Onderwerp Herindeling parkeerplekken voor vergunninghouders Lage Vuursche

Advies inzake voorgesteld verkeersbesluit met de daarin gestelde verkeersmaatregelen in Lage Vuursche.**Aanleiding:**

Bijlage 2:

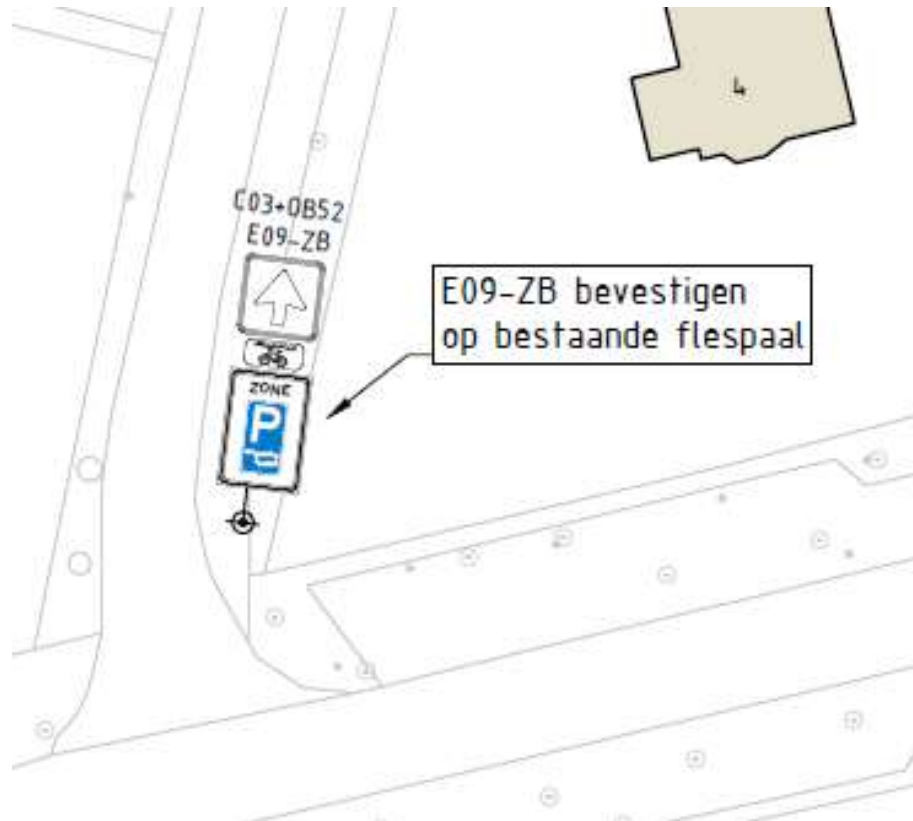
Eikenlaan: Opheffen E09 en handhaving E09-ze

Bijlage 3:

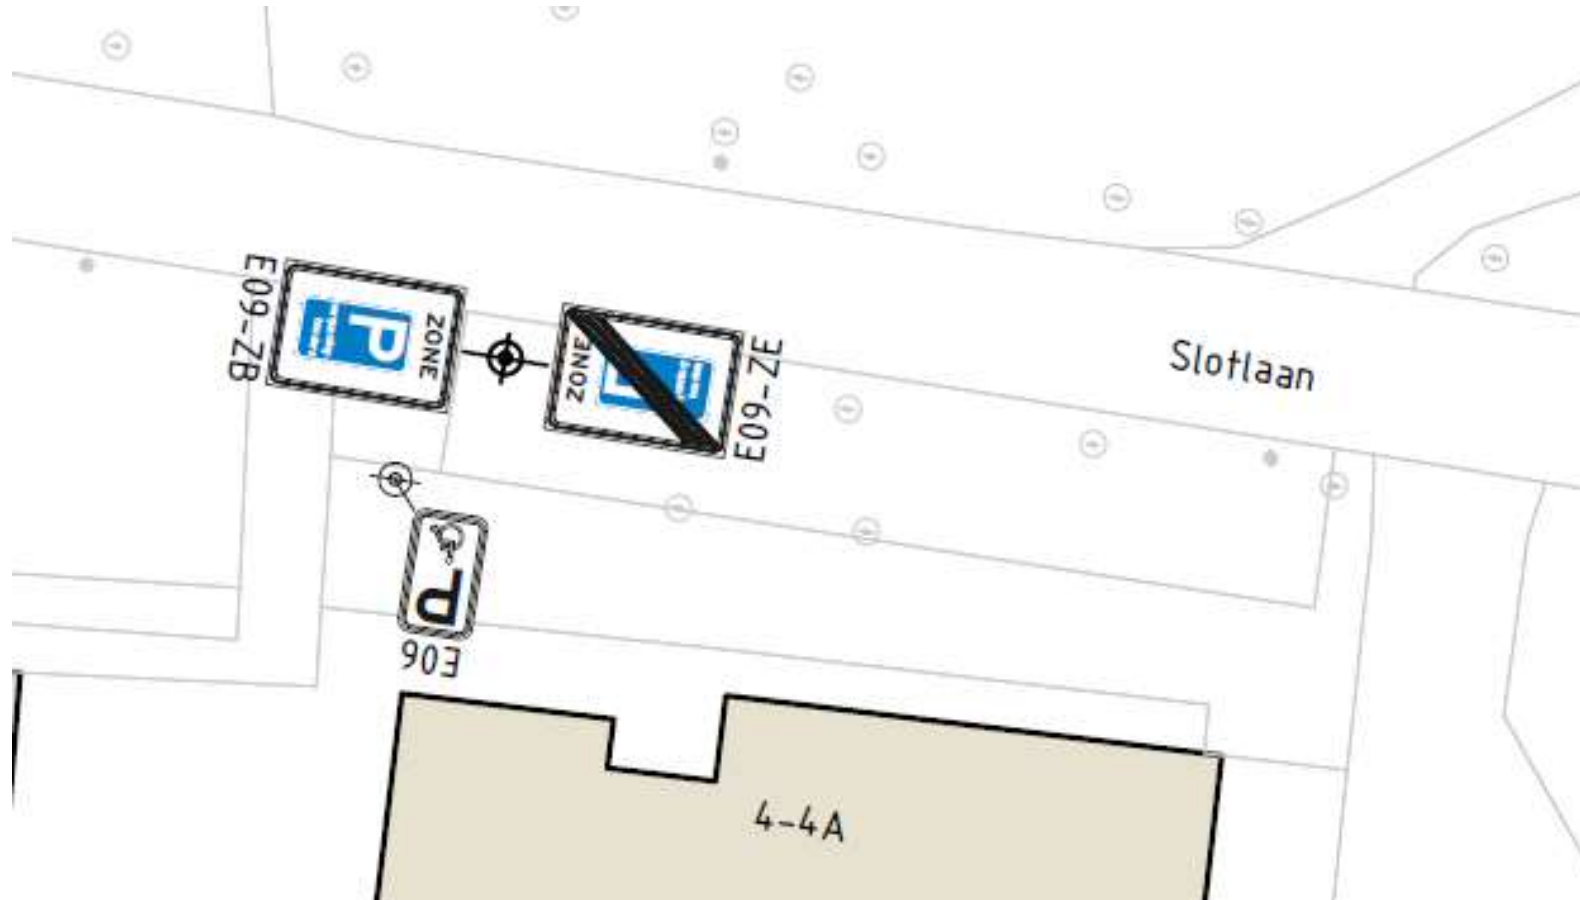
Eikenlaan: Ter hoogte van de Koudelaan handhaving verkeersbord E09-zb.

Bijlage 4:

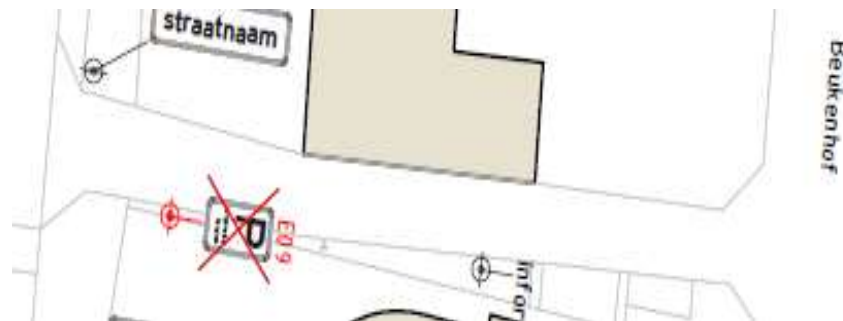
Slotlaan: Ter hoogte van perceelnummer 4 instellen parkeervergunningszone.

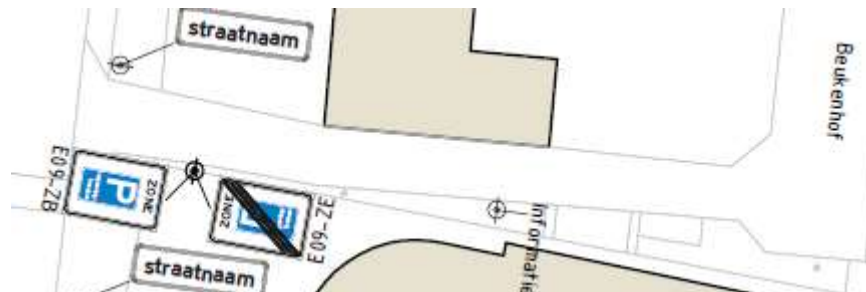
Beukenhof: Verkeersborden E09 vervangen door

twee borden E09-bz en E09-ez.
